## Adviescommissie Haarlemmerhout en Frederikspark

### Advies aan de gemeenteraad: géén nieuwe boezemwaterverbinding ten zuiden van de Haarlemmerhout

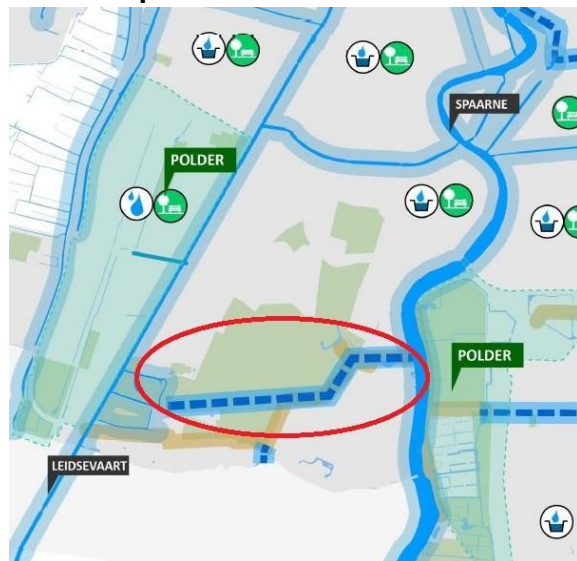
In de Omgevingsvisie Haarlem 2045 (raadsvoorstel van het college) is het voornemen opgenomen om een nieuwe boezemwaterverbinding aan te leggen langs de zuidrand van de Haarlemmerhout (zie het onderstaande van de visiekaart).

De Adviescommissie Haarlemmerhout en Frederikspark **adviseert deze waterverbinding uit de visie te schrappen** omdat:

- Er **geen noodzaak bestaat** voor een boezemwaterverbinding op deze locatie;
- Een volwaardige waterverbinding op deze locatie ruimtelijk niet is in te passen **zonder grote schade toe te brengen aan het Rijksmonument Haarlemmerhout, tevens hotspot in de Haarlemse ecologische structuur.**

Volgens de Omgevingsvisie zou er een boezemwaterverbinding moeten komen tussen het Spaarne en de Leidsevaart. Bij de beantwoording van de inspraakreactie van de gemeente Heemstede wordt vermeld: *'Dat houdt in dat het water op boezemniveau komt te liggen en de watergangen aan bepaalde maatvoering moet voldoen'*. Op de visiekaart wordt deze verbinding als een brede verbinding aangeduid, breder dan andere verbindingen. Met andere woorden, het moet een meters brede open watergang worden; inclusief taluds moet rekening worden gehouden met een breedte van zeker 10 meter, zo niet meer. De watergang is op de visiekaart gesitueerd langs de Spanjaardslaan langs de zuidrand van de Haarlemmerhout.

De Spanjaardslaan aan de Zuidrand van de Hout heeft een bijzondere historische betekenis en maakt ruimtelijk en historisch gezien deel uit van de Haarlemmerhout. In het gedeelte tussen de Prof. J. Bronnerlaan en de Fonteinlaan zou een watergang het beeld van de weg met eeuwenoude Lindenlaan ernstig aantasten. In het gedeelte tussen Fonteinlaan en Huis Uyt den Bosch zou de watergang ten koste gaan van de ecologisch waardevolle bosstrook die de begrenzing vormt van de Hout. Om een doorgaande waterverbinding tot stand te brengen moet de watergang in het meest westelijke deel dwars door (of rondom) Uyt den Bosch en Eindhoven worden verbonden met de watergangen rond het Vogelbos. De zone ter weerszijden van de Wagenweg ligt echter op een strandwal, dus relatief hoog boven het waterpeil. Het graven van een watergang zou mede daardoor een ernstige inbreuk betekenen in de ruimtelijke structuur ter plaatse.

De Adviescommissie Haarlemmerhout en Frederikspark adviseert daarom af te zien van het voornemen om een nieuw boezemwater aan te leggen langs de zuidrand van de Hout. Zo'n watergang is niet nodig, brengt ruimtelijk grote schade toe aan het gebied en is contraproductief voor de gewenste waterafvoer uit het gebied.
